# 改善箇所説明図

注:   は交換部品を示す。

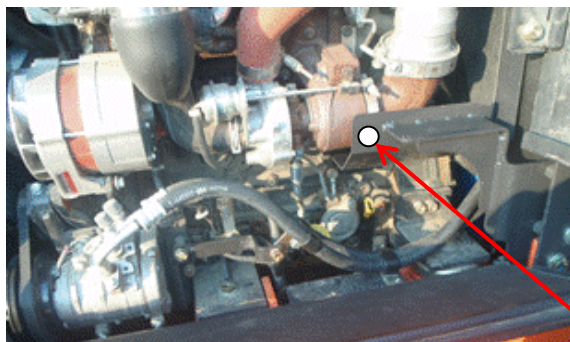
ターボチャージャー内部のスラストベアリングの形状が不適切なため、エンジン始動時にスラストベアリング部が潤滑不良となり異常摩耗することがある。そのため、ターボチャージャーのシャフトにガタが生じてエンジン出力が低下及び潤滑油が漏れて油圧が低下し、最悪の場合、フェールセーフ制御によりエンジンが再始動できなくなるおそれがある。

改善措置の内容 : 全車両、ターボチャージャーを対策品に交換する。

ブラケットに白色ペンキを塗布する
